Vraag tot bijstellen voorwaarden erfgoed:

Architect	Bouwplaats	Bouwheer	Wijzigingen		Dossier	Plan nr
Architectenatelier Herregods - Van Kerckhove bv Pevenage 8 - B-9660 Everbeek	Kortrijksesteenweg 6 9000 GENT 9e Afd. Sie I nr. 0839/2B	Vanderkelen Stijn Spellewerkstraat 126R 9030 MARIAKERKE	OV 12/09/2025		Verbouwing van een eengezinswoning	18
			31/03/2026 - stabiliteitsprobleem

SNEDE A

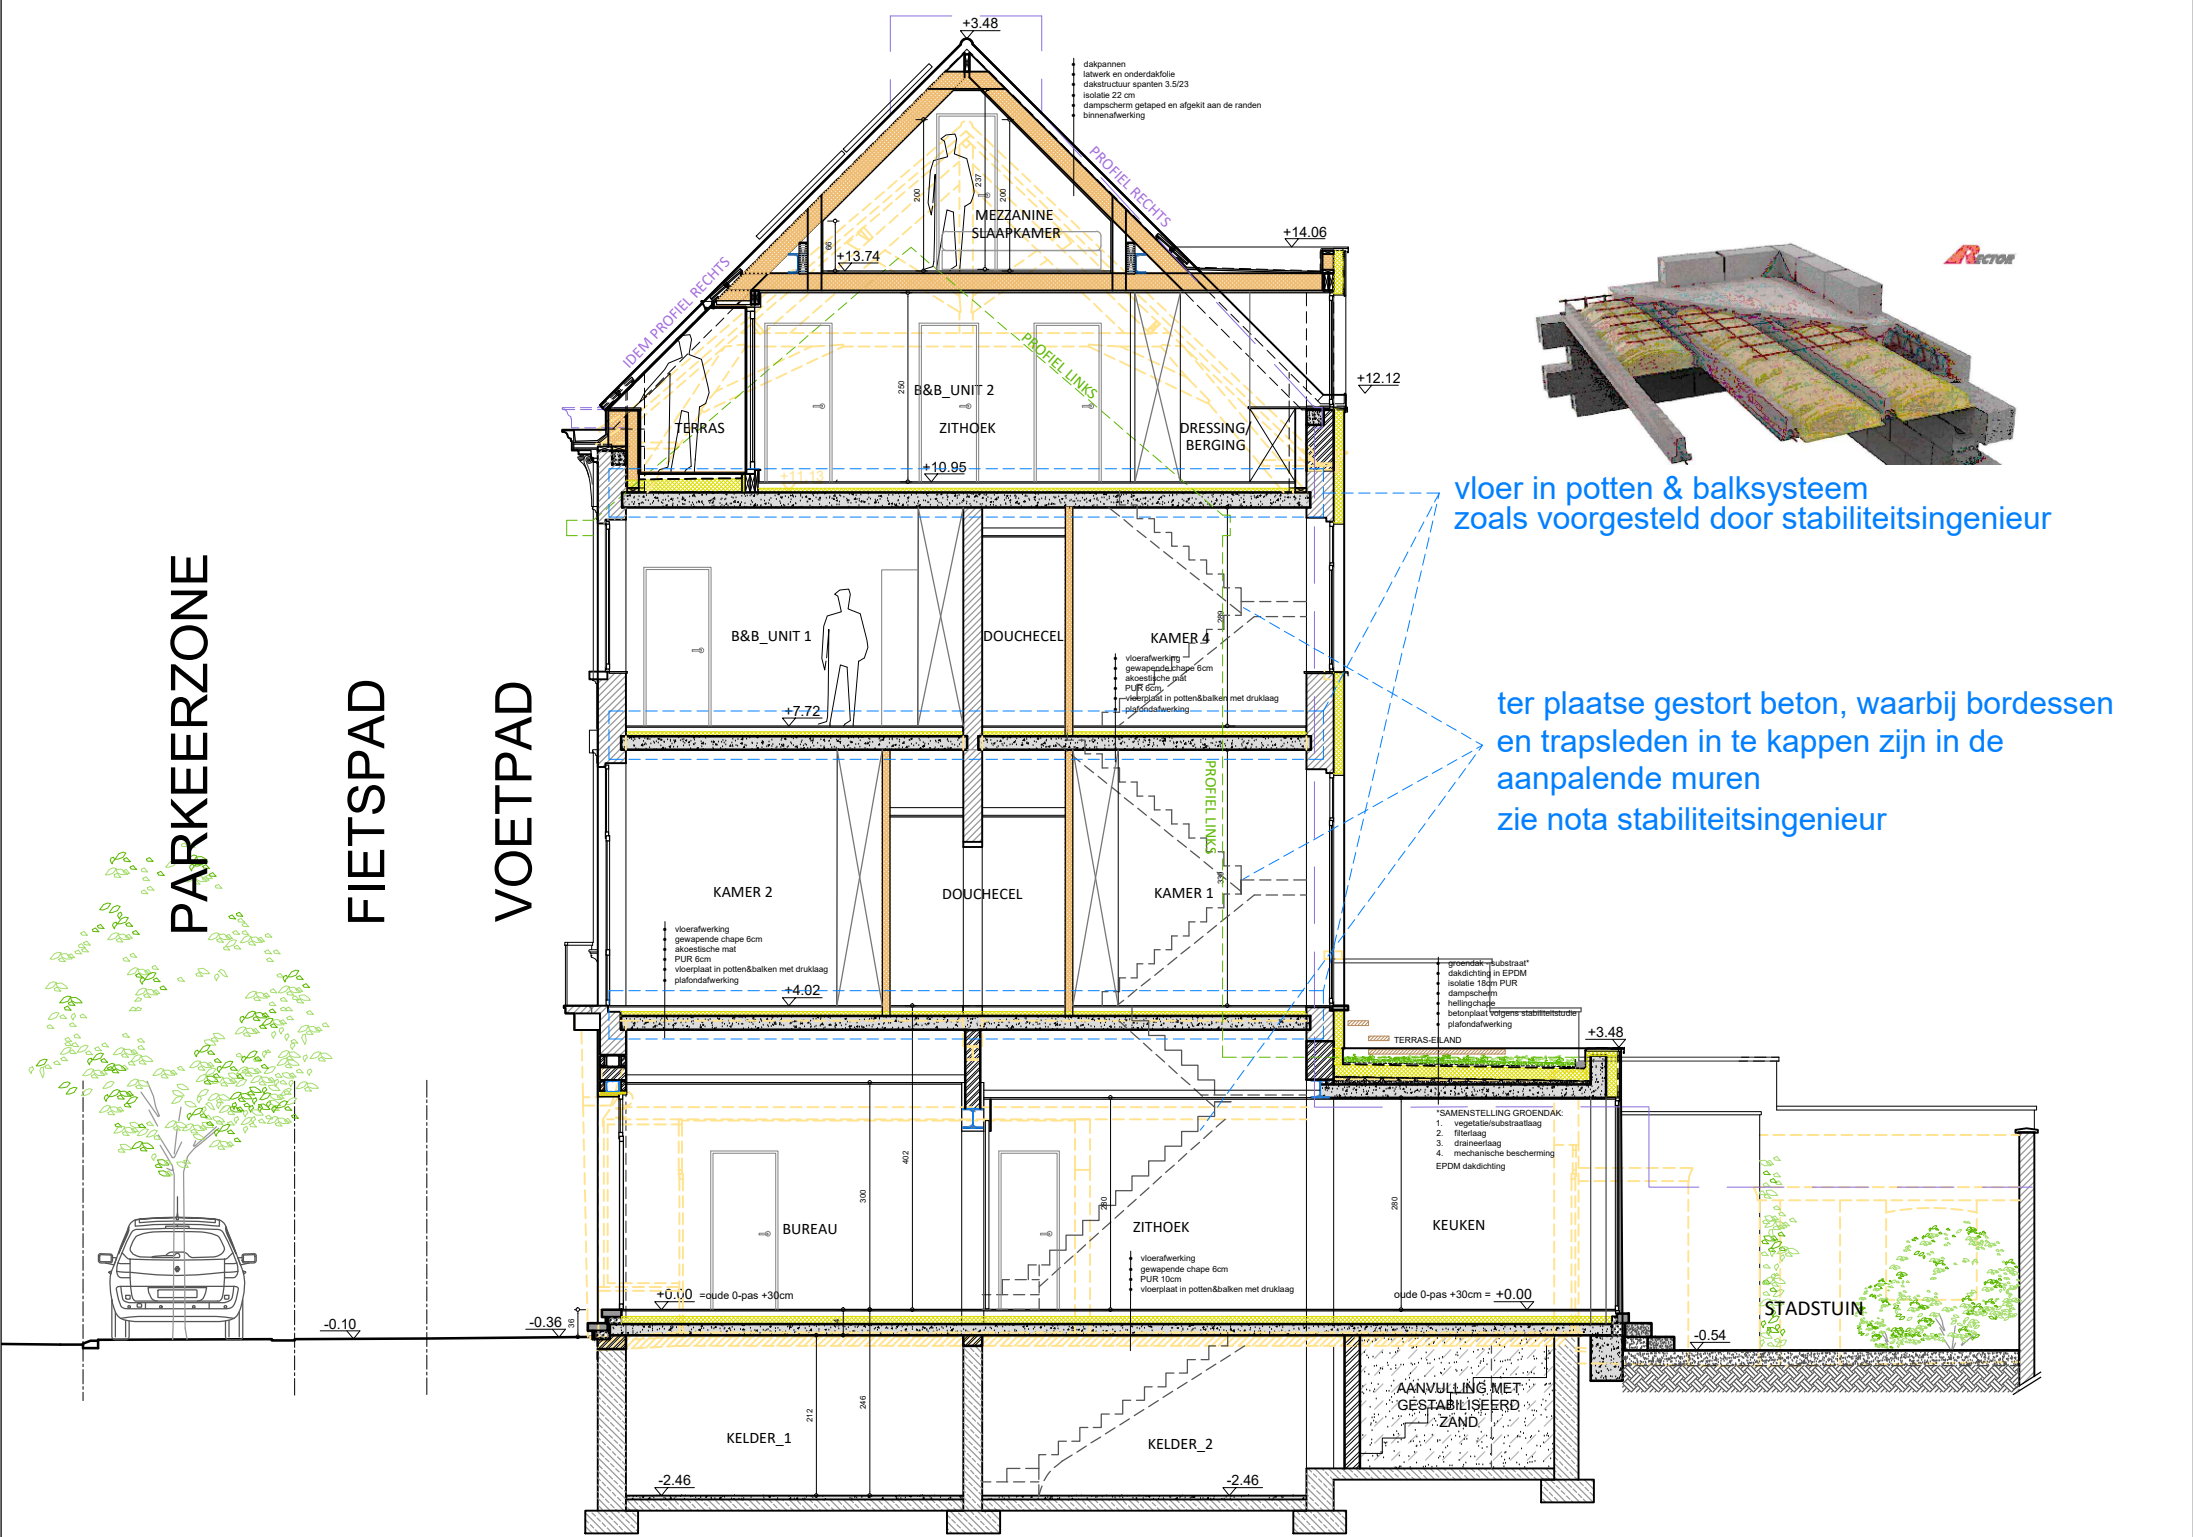
De bestaande houten roosteringen moeten behouden blijven en mogen niet vervangen worden door een systeem van potten en balken.
